2022年9月

鍋屋バイテック株式会社
カスタマーサポート部

XHW-15C / XHS-15C 仕様変更のご案内

商品名	対象品番
フレキシブルカップリング ディスクタイプ	XHW-15C / XHS-15C

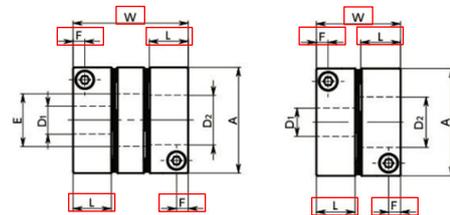
製造上の都合により各寸法を下記の通り変更します。

品番		L	W	F
XHW-15C	変更前	7.5	21.8	2.1
	変更後	7.8	22.4	2.3
XHS-15C	変更前	7.5	15.9	2.1
	変更後	7.8	16.5	2.3

トルクやミスアライメント等の性能、および、価格については変更ございません。全長が長くなる事により設計変更などのご面倒をお掛けしますが、何卒ご理解賜りますようお願い申し上げます。

2022年10月3日当社出荷分より
